Avis délibéré de la mission régionale d'autorité environnementale sur l'installation de la centrale hydroélectrique de Plan Py sur le torrent du Bonrieu, sur la commune d'Orelle (73)

Avis n° 2023-ARA-AP-1547

Avis délibéré le 4 août 2023

Figure 2: Projet d'aménagement hydraulique sur photo aérienne - risques naturels

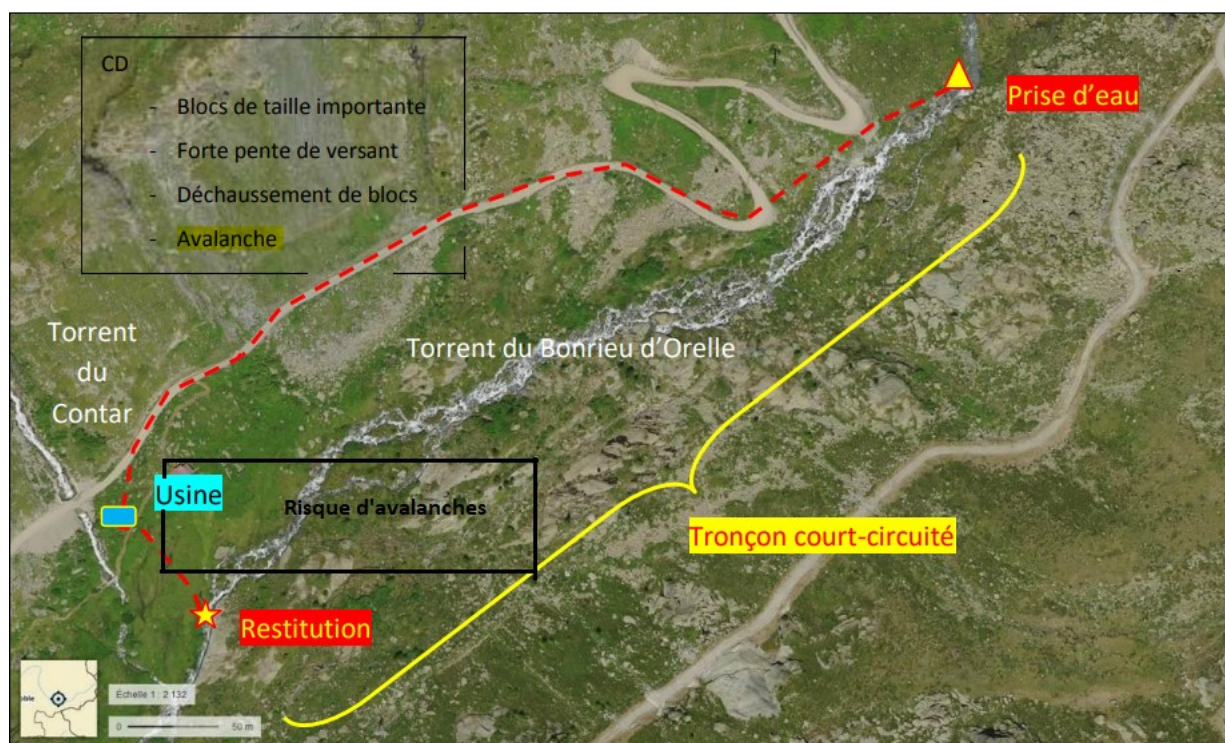
Les dispositions constructives retenues pour la centrale (bâti enterré, canalisation sous piste) prennent en compte les avalanches. Le dossier n'évoque pas la vulnérabilité de la partie aérienne de la canalisation et les dispositions prises pour les réduire.

L'Autorité environnementale recommande d'évaluer la vulnérabilité de la partie aérienne de la conduite aux avalanches et de présenter les mesures prises pour l'éviter et la réduire.

La conduite forcée sera enfouie, ce qui limite son impact paysager. La prise d'eau projetée sera située dans un renforcement peu perceptible des alentours. Pour le bâtiment de la centrale, les mesures prévues (toiture terrasse végétalisée, colorimétrie de façade, traitement des raccords au terrain naturel) permettront de limiter également son incidence. Par ailleurs des mesures spécifiques de requalification des espaces terrassés sur les talus en bord de piste permettront de limiter l'impact du projet. L'impact indirect de la mise en débit réservé du Bonrieu (passage d'un torrent à un « filet d'eau »), bien que mentionné dans l'étude d'impact¹³, n'est pas qualifié. L'impact paysager des 15 m de conduite aérienne de restitution des eaux au Bonrieu est passé sous silence. Aucun photomontage n'est présenté de cette conduite et de la restitution du débit au torrent.

L'Autorité environnementale recommande de fournir des photomontages en vues éloignées et rapprochées de la canalisation aérienne à l'aval de l'usine et de la restitution de l'eau au torrent du Bonrieu.
